DODATEK č.1 KE SMLouvĚ O DÍLO SD / 2019 / 0048 / 150

- 2.1. Název akce: HŘIŠTĚ OČOV – OPRAVY POVRCHU A OPLOCENÍ
- 2.2. Místo stavby: lokalita sídliště Jihovýchod, pozemky parc. č.: 1/33, 1/58, 1/63 v k.ú. Hodonín
- 2.3. Územní souhlas: č.j. MUHOCJ 70098/2018 ze dne 11.10.2018
- 2.4. Projektant (GP): PARDOSA – technik, s.r.o., Hodonínská 672, 696 03 Dubňany, IČO 4264556

Z M Ě N O V Ý L I S T

číslo: **ZL č. 1**
„Přídlažba a zemní práce“

Příloha č. 3 ZL - NÁVRH PROVEDENÍ PŘÍDLAŽBY A SVODNÉ JEŠŤOVÉ VOBY

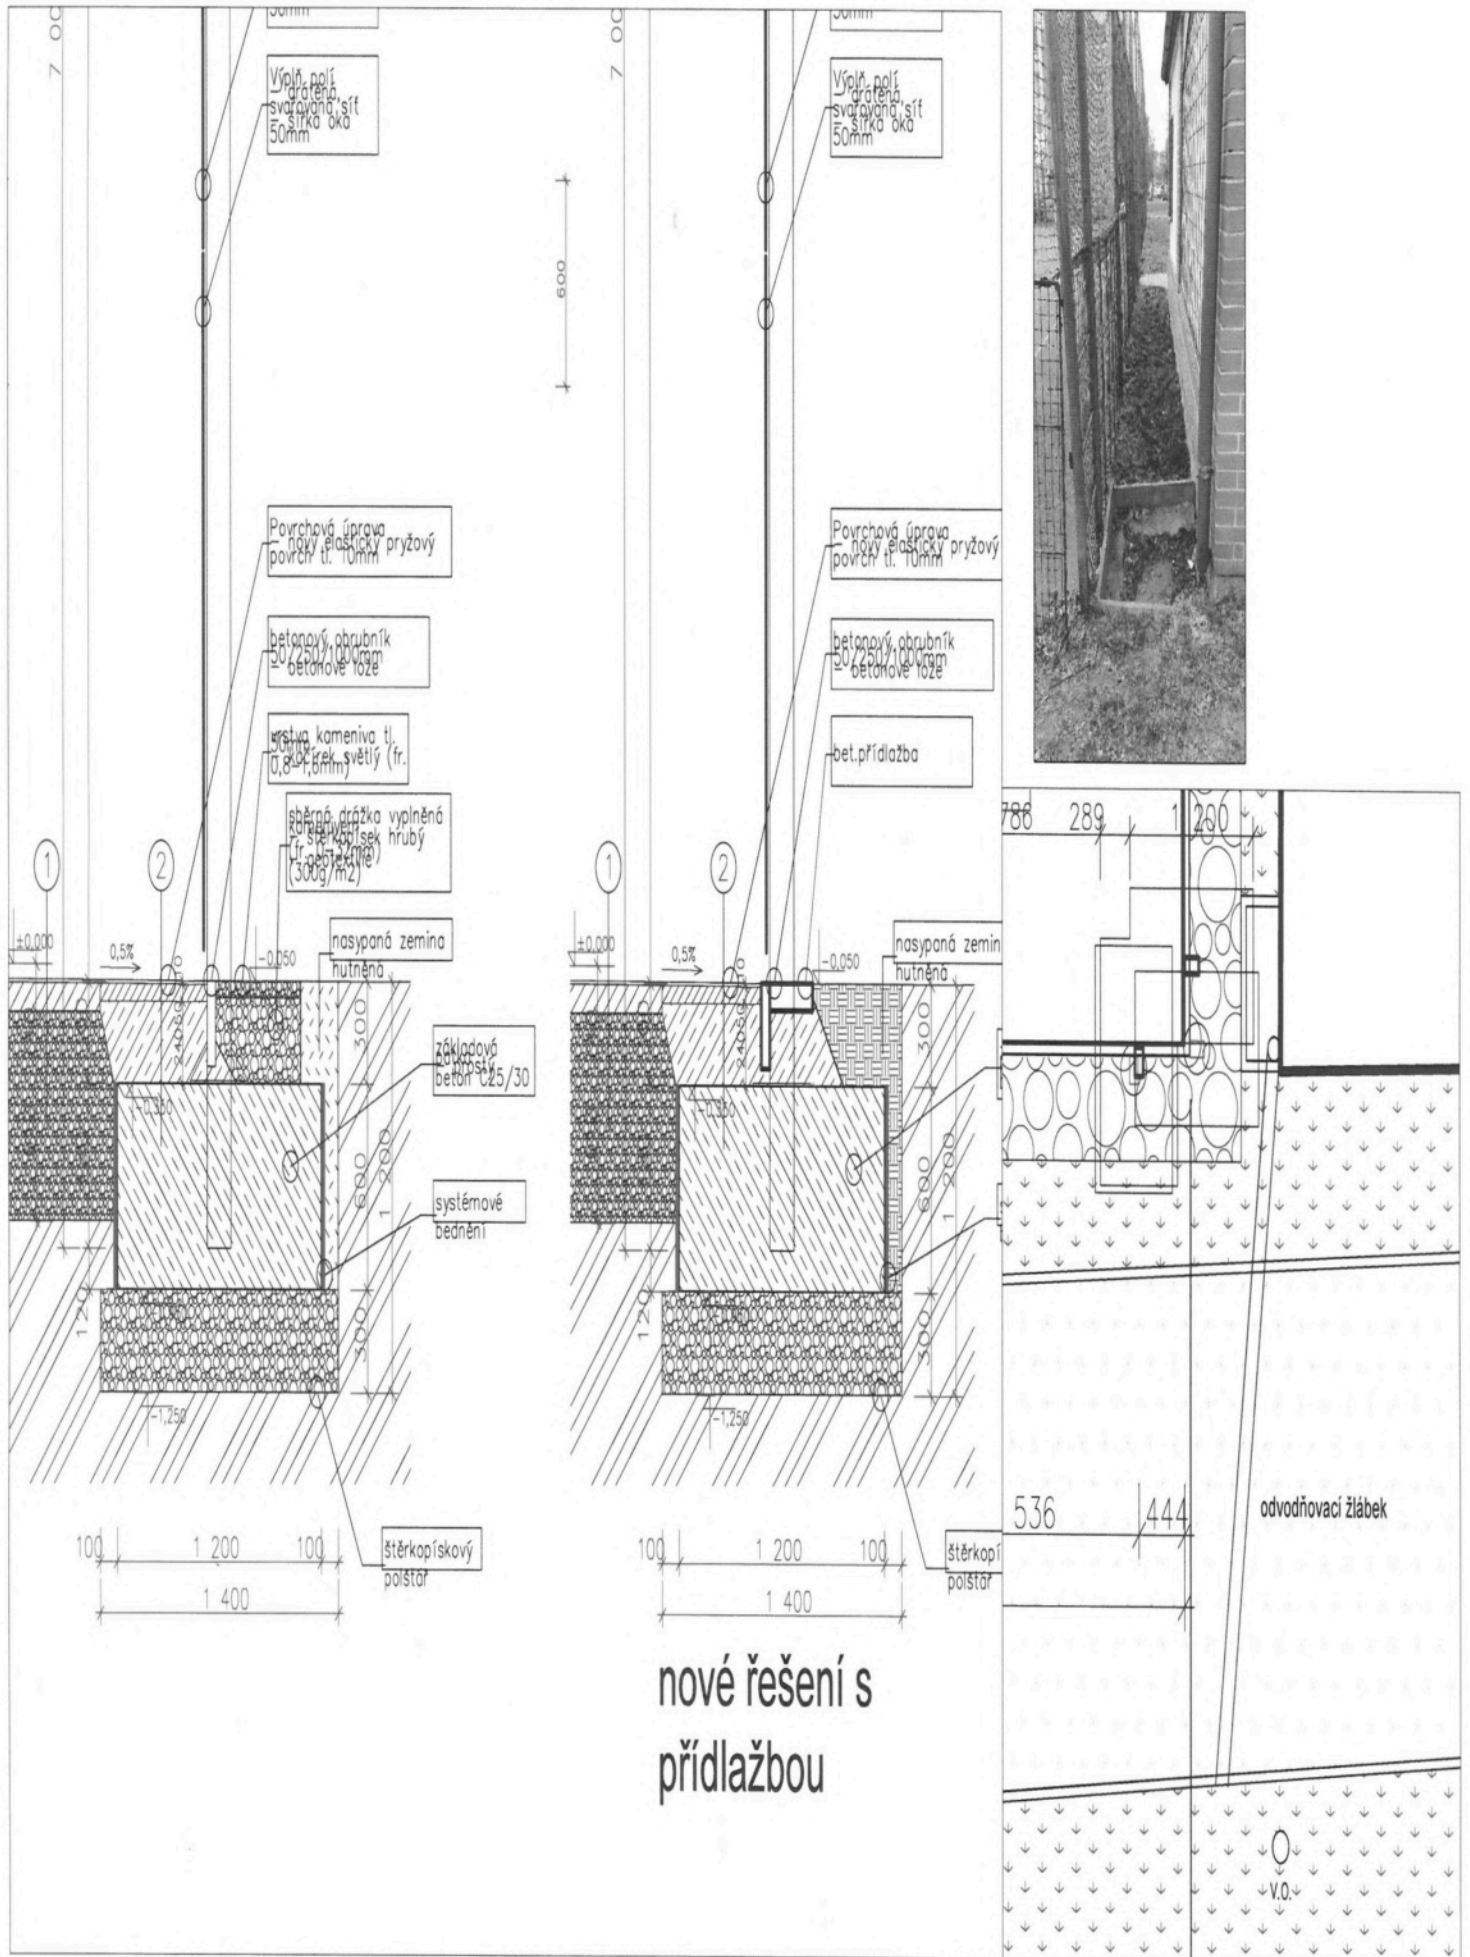
Přídlažba - navržený obvodový lem ze sypaného kačírku nemá směrem do okolí žádné ukončení, volné kameny se budou dostávat na hrací plochu. Přídlažba zamezí prorůstání trávy pod oplocením.

Odvod dešťové vody - dešťová voda ze stávajícího svodu přilehlého objektu je svedena přímo pod základ a také pod desku hřiště. Tato je v tomto místě propadlá stejně jako roh základu přilehlého objektu.

Za betonovou obrubu hřiště bude do betonového lože položena betonová přídlažba, která zamezí prorůstání trávy pod oplocení.

Dešťový svod bude pomocí odvodňovacího žlábků s mřížkou umístěného skrze asfaltový chodník zaústěn do travní plochy. Pod travnatou plochu v místě výtoku bude vytvořen trativod z kameniva nebo štěrkopísku. Toto kamenivo bude obaleno geotextilií. Nad trativod bude nasypána zemina v tl. 100-150 mm.

nové řešení s přídlažbou
